## Statens vegvesen

Vår referanse:  
16/76101-3

Vår dato:  
22.08.2016

### Søknad om utvidet bruk av avkjørsel – Ny bolig – Fv. 404 – gnr. 141 bnr. 48 – Lindås kommune

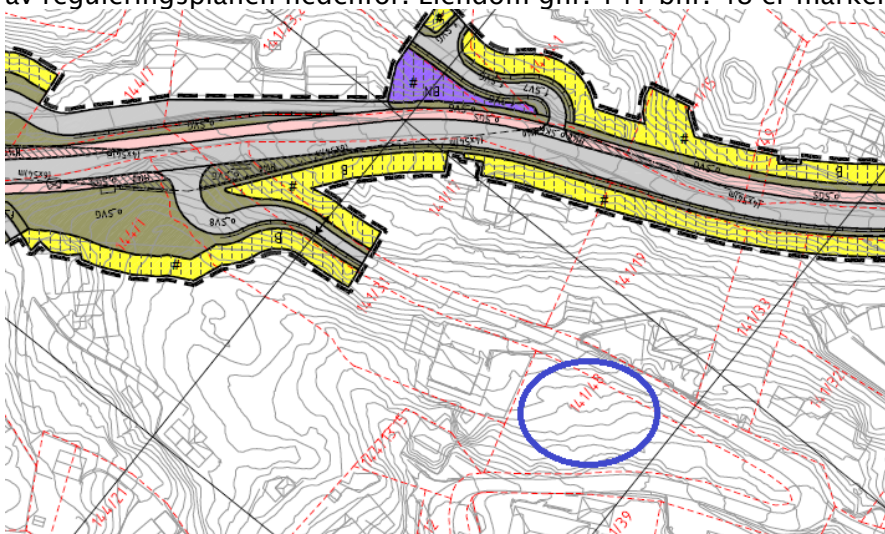
Fv. 404 har i dag dårlig standard på denne strekningen. Lindås kommune har derfor nylig vedtatt en reguleringsplan som regulerer vegutbedring og fortau på strekningen Kvamme – Fossevatnet. I denne reguleringsplanen er det også vist nytt kryss til Kvamsvågen. Se utsnitt av reguleringsplanen nedenfor. Eiendom gnr. 141 bnr. 48 er markert med blå ring.

I reguleringsplanen er krysset til Kvamsvågen flyttet ca. 20 meter lenger nord, og gitt en trafiksikker utforming med god sikt og riktig kurvatur. Veglinjen for fylkesvegen er også forskjøvet litt i forhold til dagens fylkesveg. **Etter vårt syn bør man av hensyn til trafiksikkerheten ikke tillate nyetablering i Kvamsvågen før krysset er utbedret i tråd med reguleringsplanen.**

I søknaden skriver søker at han som skal bo i den nye boligen allerede bor i området, og at det derfor ikke vil bli økt/utvidet bruk av tilkomstvegen som følge av boligbyggingen. Etter vårt syn gir imidlertid en ny bolig et potensiale for økt bosetning, som vi anser uheldig i denne saken.
